**Réponses du Transporteur  
à la demande de renseignements numéro 1  
de la Régie de l'énergie  
(la « Régie »)**

**DEMANDE DE RENSEIGNEMENTS N° 1 DE LA RÉGIE DE L'ÉNERGIE (LA RÉGIE) À  
HYDRO-QUÉBEC DANS SES ACTIVITÉS DE TRANSPORT D'ÉLECTRICITÉ RELATIVE AU  
REMPLACEMENT D'ÉQUIPEMENTS ET AU RÉAMÉNAGEMENT DE LIGNES AU POSTE CHÉNIER**

Figure R1.1.2A

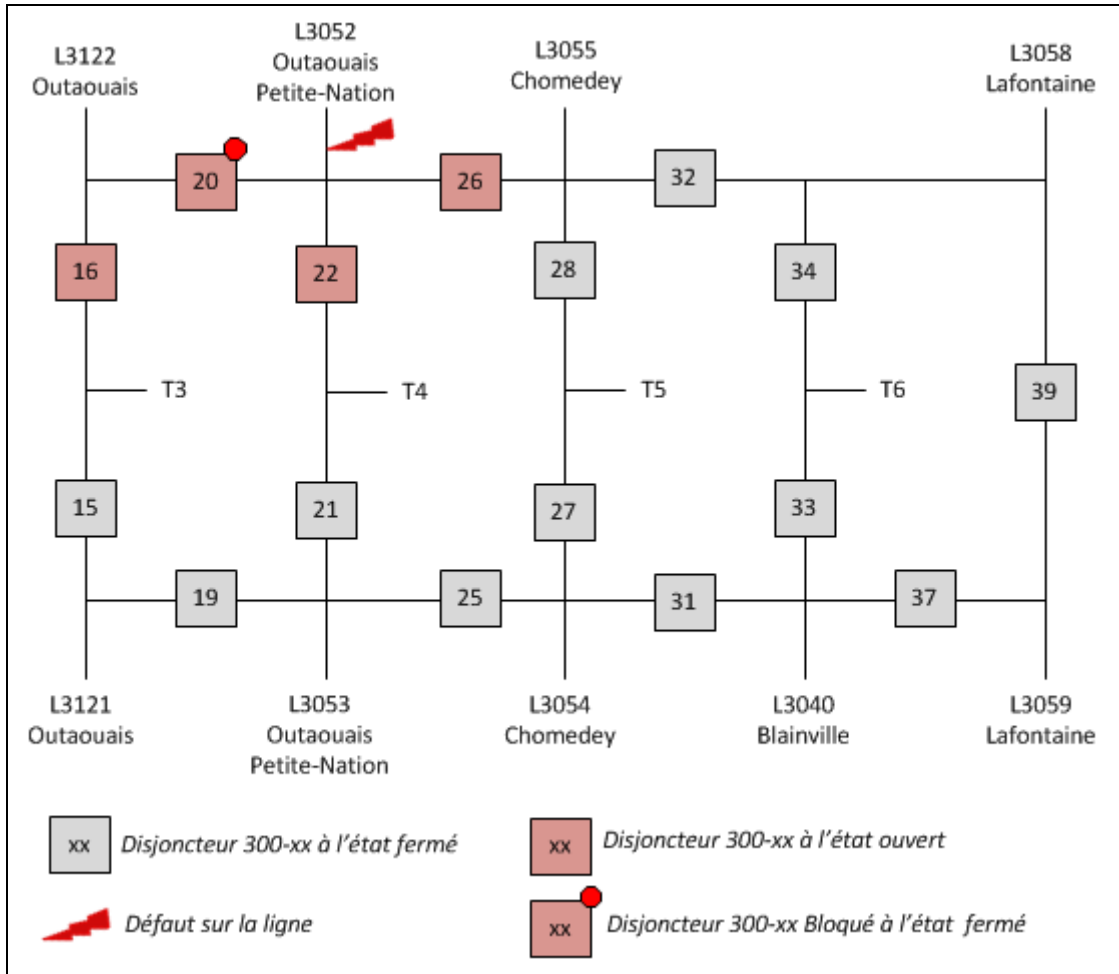
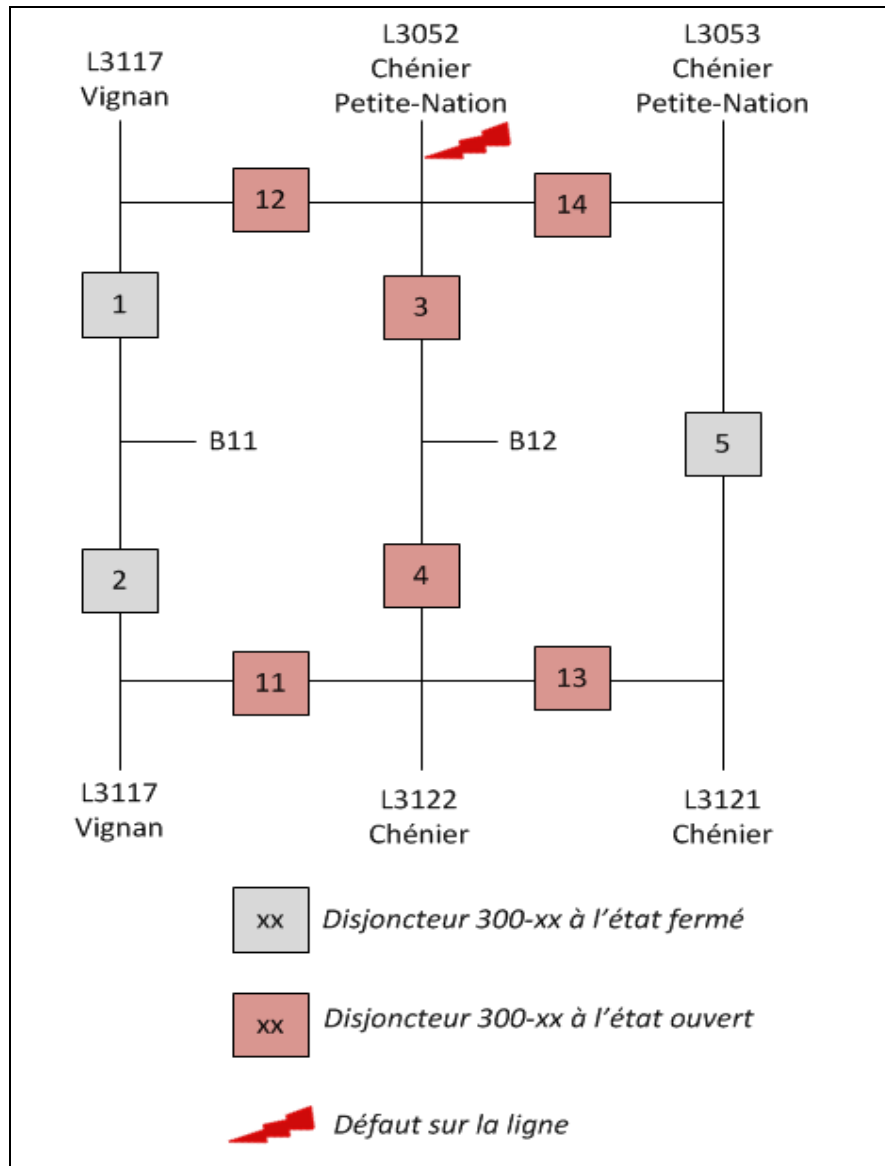
1.1.1 Veuillez expliquer le fonctionnement de la protection des lignes entraînant l'ouverture, par la protection de deuxième gradin, des lignes 3121/3122 et 3052/3053.

1.1.2 Veuillez détailler la séquence des opérations.

1.1.3 Veuillez expliquer, en relation avec le schéma unifilaire de la référence (iii), ce qui cause la perte des lignes 3121/3122 et 3052/3053 à leurs extrémités « Réseau de l'Outaouais ».

13 Afin de répondre à la question, le Transporteur considère le poste  
14 Chénier dans sa configuration actuelle avec tous ses appareils  
15 disponibles et son jeu de barres à 315 kV bouclé.

16 1) Lors d'un défaut sur la ligne 3052, les protections de ligne  
17 commandent l'ouverture des disjoncteurs 300-20, 300-22 et 300-26 au  
18 poste Chénier ainsi que celle des disjoncteurs 300-3, 300-12 et 300-14  
19 au poste de l'Outaouais.

20 2) Si le disjoncteur 300-20 est bloqué en position fermée au poste  
21 Chénier, la protection de défaillance commande l'ouverture du  
22 disjoncteur 300-16 au poste Chénier ainsi que celle des disjoncteurs  
23 300-4, 300-11 et 300-13 au poste de l'Outaouais.

24 Dans cette situation, le poste de l'Outaouais se retrouve avec ses  
25 4 lignes d'alimentation (3052, 3053, 3121 et 3122) isolées du réseau  
26 Vignan et des groupes convertisseurs liés à l'interconnexion avec  
27 l'Ontario (via les barres B11 et B12). Les figures R1.1.2A et R1.1.2B  
28 illustrent cette situation.

29 Le Transporteur souligne que la même situation avec le disjoncteur  
30 300-20 se produit dans le cas d'un défaut sur la ligne L3122.

**Figure R1.2A**  
**Poste Chénier (solution du Projet) - Défaillance du disjoncteur 300-20**  
**lors de la perte de la ligne L3055**

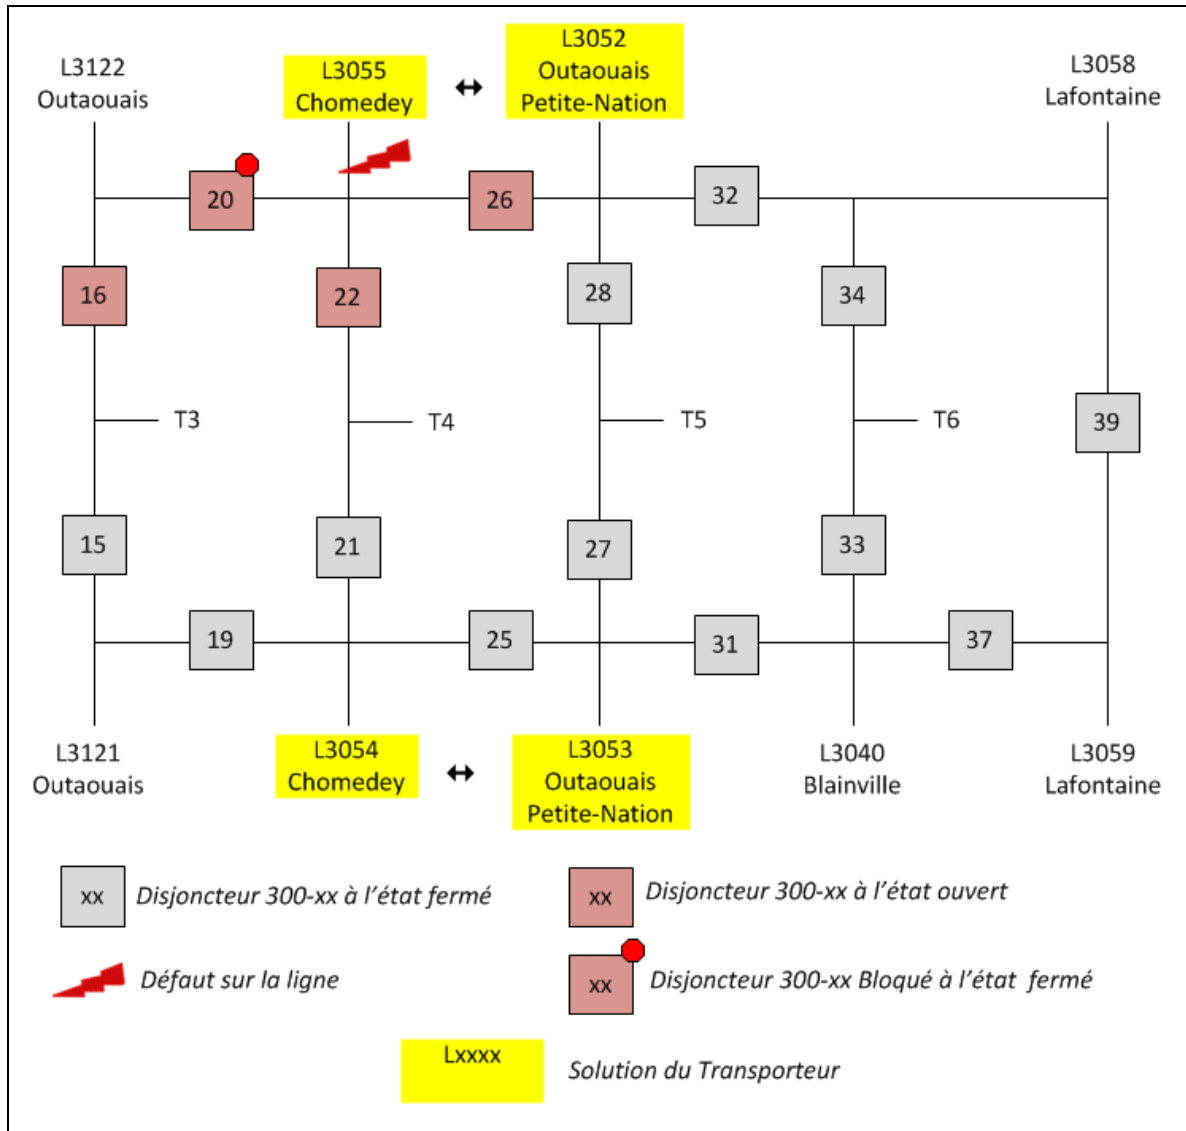
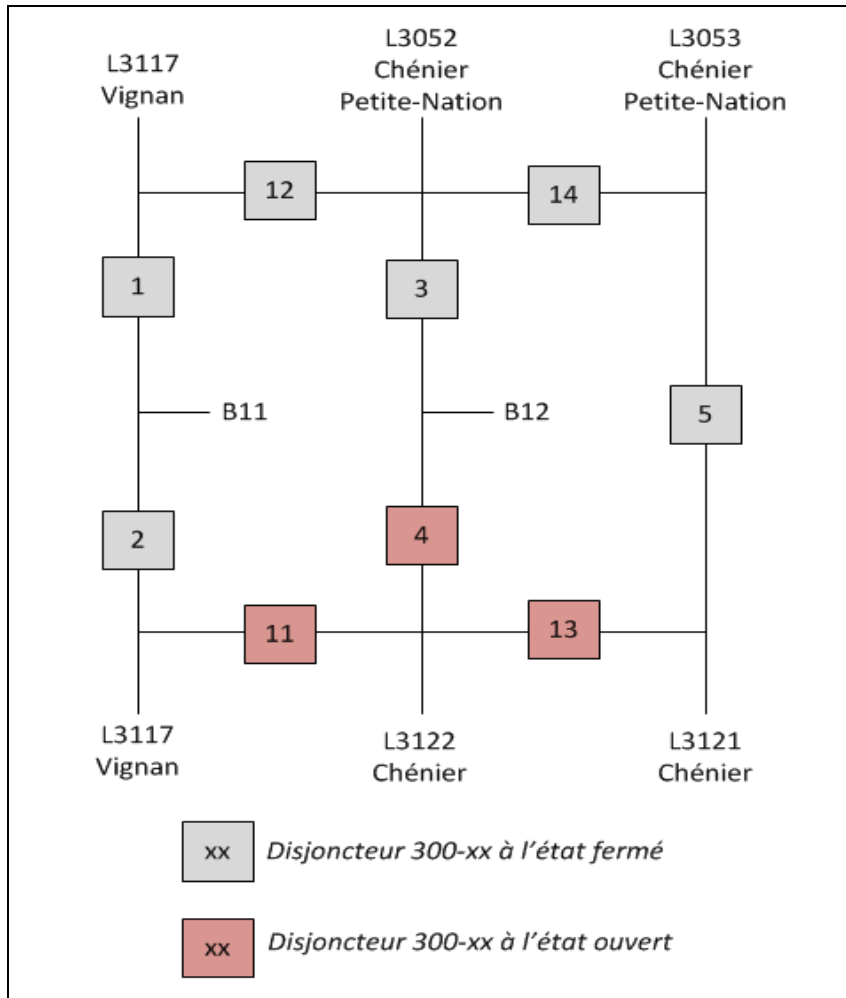
1.2 Veuillez expliquer, dans le cas de la défaillance du disjoncteur 300-20 selon la référence (ii) et par comparaison à la réponse à la question 1.1, comment le déplacement des circuits 3052 et 3053 au poste Chénier permet d'éviter l'ouverture par protection de deuxième gradin des circuits 3121 et 3122 à leurs extrémités « Réseau de l'Outaouais ».

1 **Avec le Projet, lors d'une défaillance du disjoncteur 300-20, les protections**  
2 **opéreraient comme suit :**

3 **1) Lors d'un défaut sur la ligne 3055, les protections de ligne commanderaient**  
4 **l'ouverture des disjoncteurs 300-20, 300-22 et 300-26 au poste Chénier.**  
5 **Le poste de l'Outaouais ne sera pas impacté puisque sa ligne d'alimentation**  
6 **serait désormais raccordée au poste de Chomedey.**

7 **2) Si le disjoncteur 300-20 est bloqué en position fermée au poste Chénier, la**  
8 **protection de défaillance commanderait l'ouverture du disjoncteur 300-16**  
9 **ainsi que celle des disjoncteurs 300-4, 300-11 et 300-13 du poste de**  
10 **l'Outaouais.**

11 **En conséquence, la solution permet d'éviter la perte du réseau de l'Outaouais**  
12 **car seulement une ligne dans chacun des postes de l'Outaouais et de**  
13 **Chomedey serait touchée. Les figures R1.2A et R1.2B illustrent cette**  
14 **situation.**

**Figure R1.3A**  
**Poste Chénier (situation actuelle) - Défaillance du disjoncteur 300-31**  
**lors de la perte de la ligne L3054**

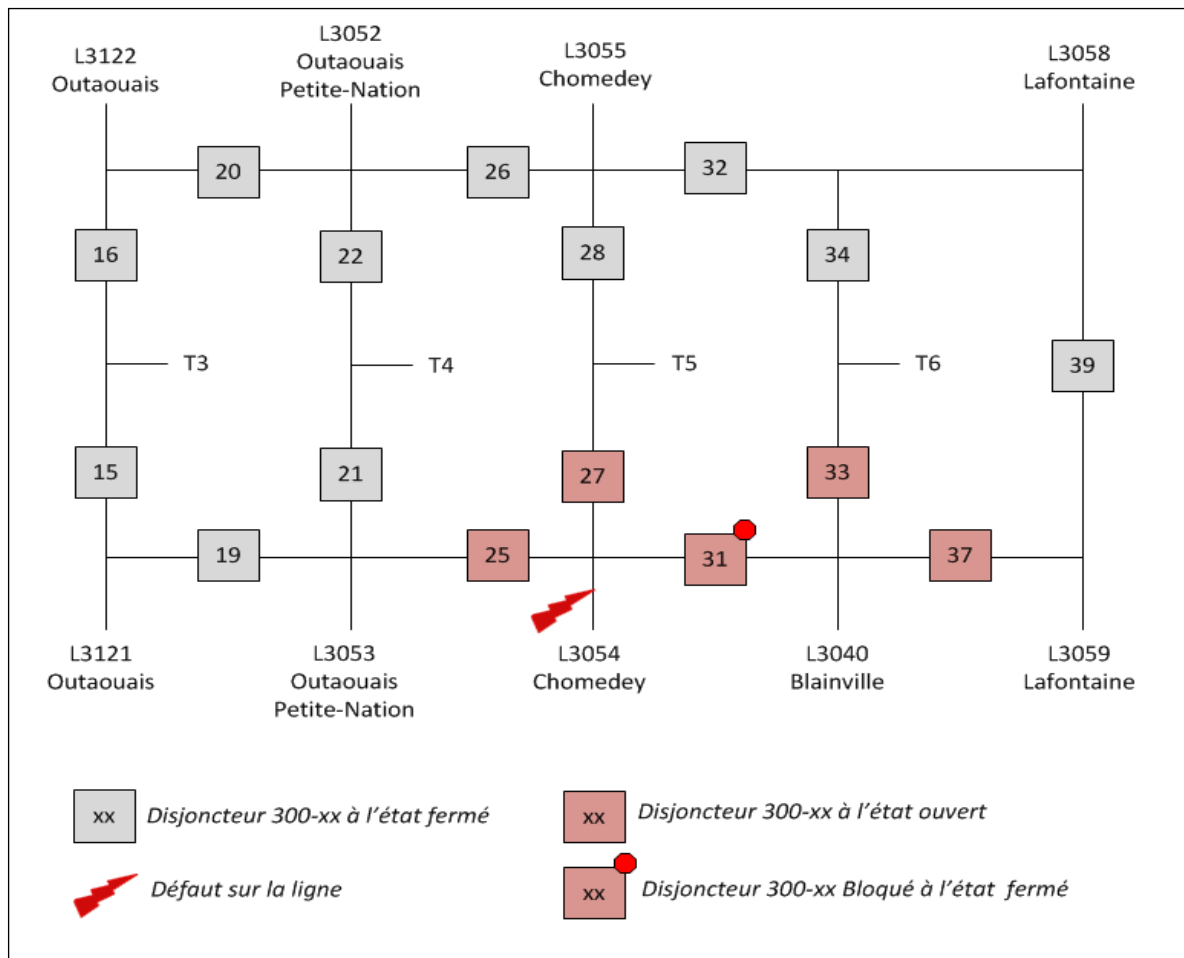
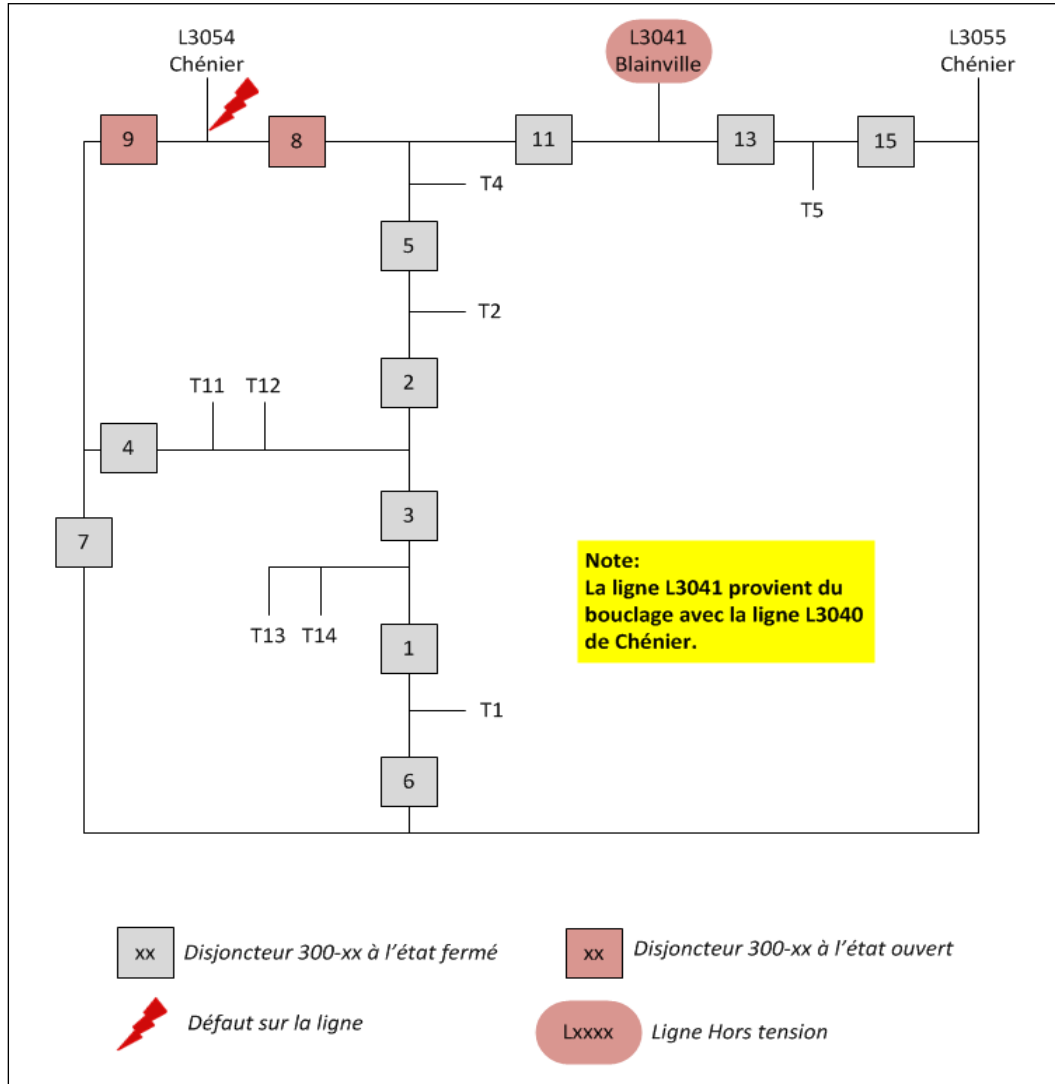
1.3 Veuillez expliquer, dans le cas de la défaillance du disjoncteur 300-31 selon la référence (i) et par comparaison à la réponse à la question 1.1, pourquoi il n'y a pas d'ouverture par protection de deuxième gradin pour les circuits 3040 et 3054.

- 1 **Afin de répondre à la question, le Transporteur considère le poste Chénier dans**
- 2 **sa configuration actuelle avec tous ses appareils disponibles et son jeu de**
- 3 **barres à 315 kV bouclé.**

- 4 **1) Lors d'un défaut sur la ligne 3054, les protections de ligne commandent**
- 5 **l'ouverture des disjoncteurs 300-25, 300-27 et 300-31 au poste Chénier ainsi**
- 6 **que celle des disjoncteurs 300-8 et 300-9 au poste de Chomedey.**

1 2) Si le disjoncteur 300-31 est bloqué en position fermée au poste Chénier, la  
 2 protection de défaillance commande l'ouverture des disjoncteurs 300-33 et  
 3 300-37 au poste Chénier et émet un téledéclenchement qui isole la ligne 3040  
 4 causant la mise hors tension de la ligne 3041 du poste de Chomedey qui est  
 5 bouclée avec cette dernière.

6 Toute la charge du poste de Chomedey transite alors sur la ligne 3055, ce qui  
 7 peut entraîner le dépassement de sa capacité thermique. Les figures R1.3A et  
 8 R1.3B illustrent cette situation.

**Figure R1.3.1A**  
**Poste Chénier (solution du Projet) - Défaillance du disjoncteur 300-31**  
**lors de la perte de la ligne L3053**

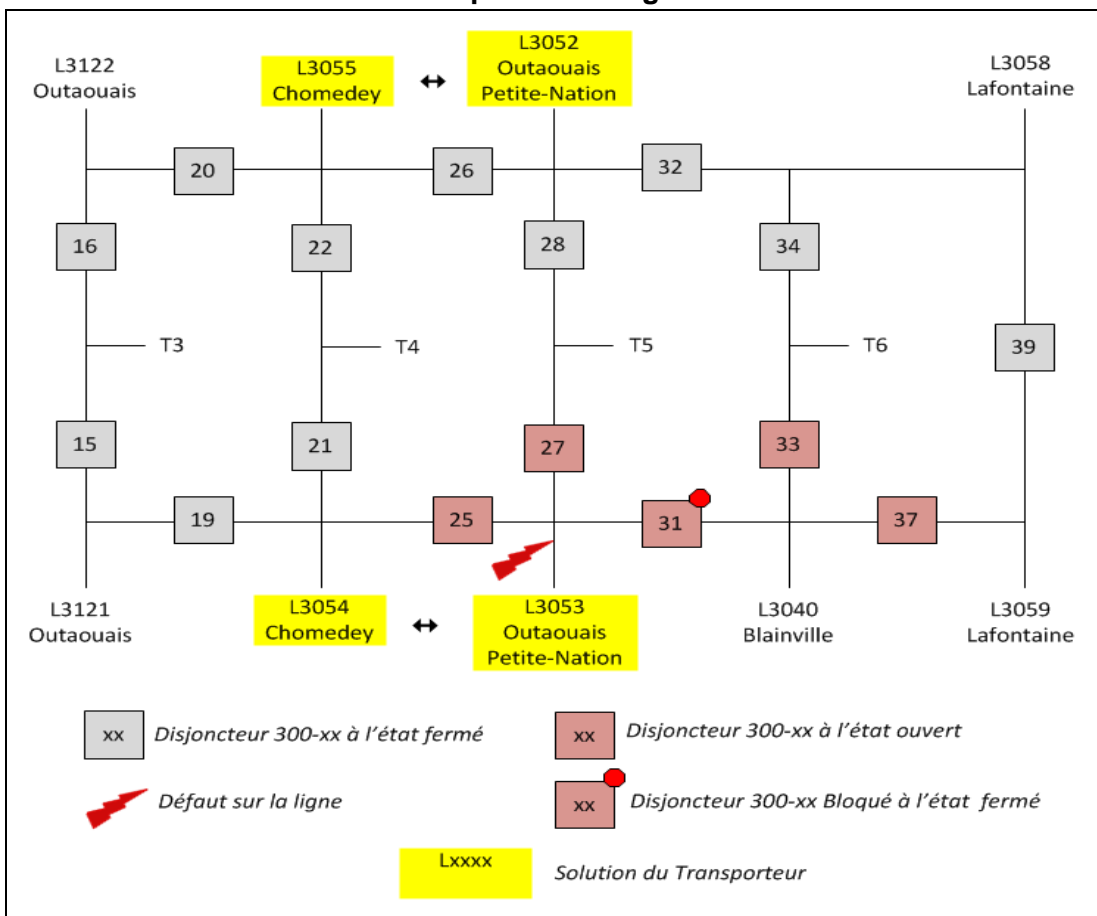
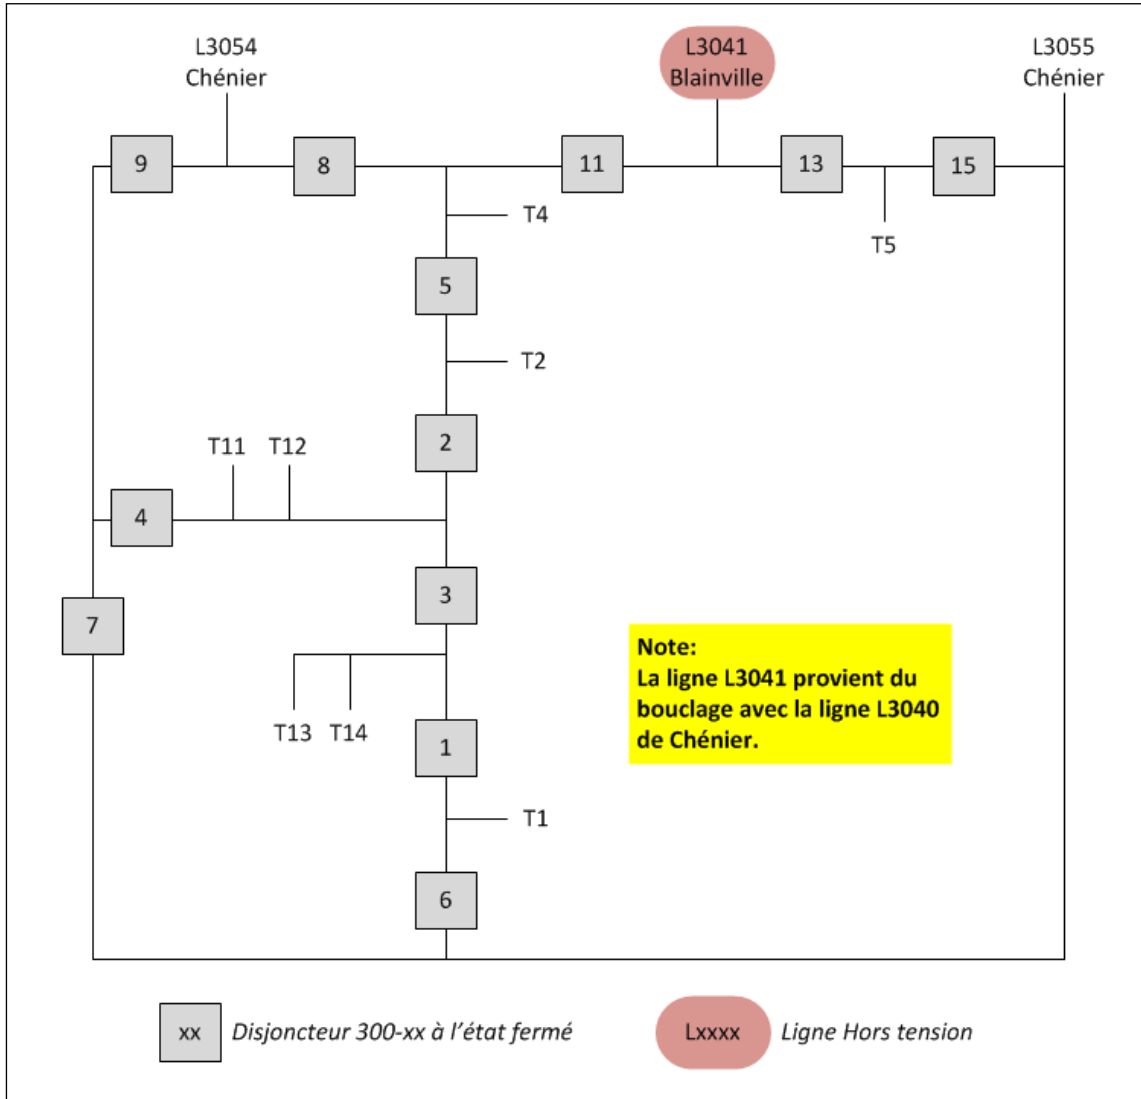
1.3.1 Veuillez expliquer ce qu’il advient, dans ce cas, des circuits 3040, 3054 et 3055 à leurs extrémités « Réseau de Chomedey ».

- 1 **Avec le Projet, lors d’une défaillance du disjoncteur 300-31, les**
- 2 **protections opéreraient comme suit :**
- 3 **1) Lors d’un défaut sur la ligne 3053, les protections de ligne**
- 4 **commanderaient l’ouverture des disjoncteurs 300-25, 300-27 et 300-31**

1            **au poste Chénier sans affecter le poste de Chomedey puisque la ligne**  
 2            **d'alimentation de ce poste serait maintenant raccordée au poste de**  
 3            **l'Outaouais.**

4            **2) Si le disjoncteur 300-31 est bloqué en position fermée au poste**  
 5            **Chénier, la protection de défaillance commanderait l'ouverture des**  
 6            **disjoncteurs 300-33 et 300-37 de ce poste et émettrait un**  
 7            **télédéclenchement qui isolerait la ligne 3040 causant ainsi la mise**  
 8            **hors tension de la ligne 3041 du poste de Chomedey qui est bouclée**  
 9            **avec cette dernière.**

10           **Le poste de Chomedey ne conserve ainsi que deux lignes pour maintenir**  
 11           **la charge, ce qui représente une configuration acceptable. Les figures**  
 12           **R1.3.1A et R1.3.1B illustrent cette situation.**

**Figure R7.1**  
**Illustration de l'emplacement des nouveaux pylônes au poste Chénier**

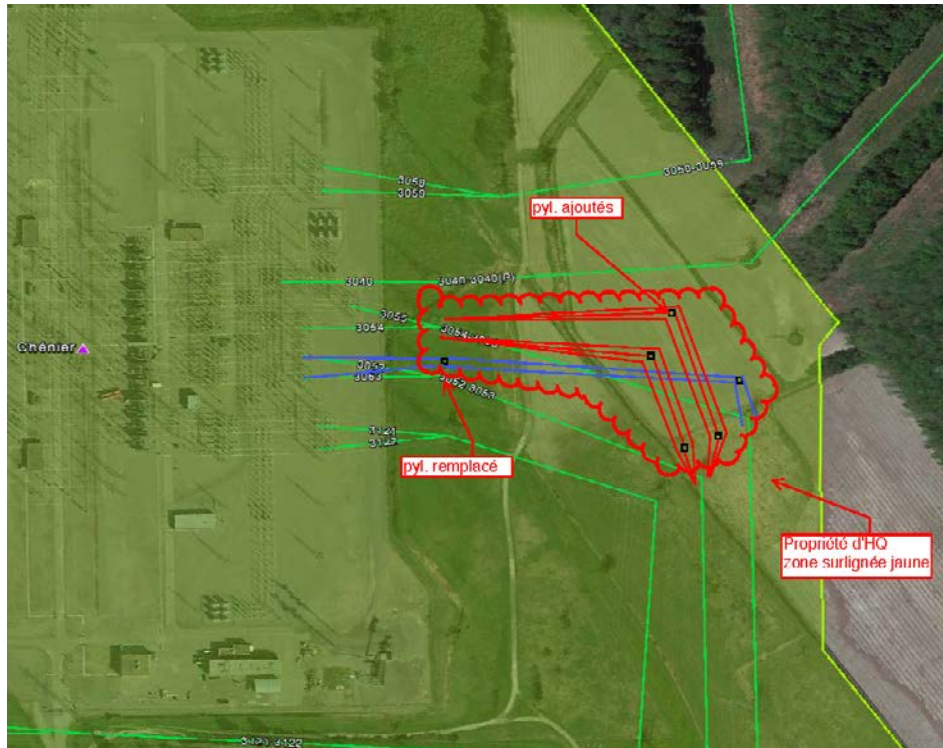
7.1 Veuillez illustrer géographiquement les modifications prévues à proximité de la section à 315 kV du poste Chénier impliquant l'ajout de quatre nouveaux pylônes monoternes et d'un pylône biterne.

- 1 La figure suivante illustre la localisation des nouveaux pylônes situés
- 2 directement sur la propriété d'Hydro-Québec
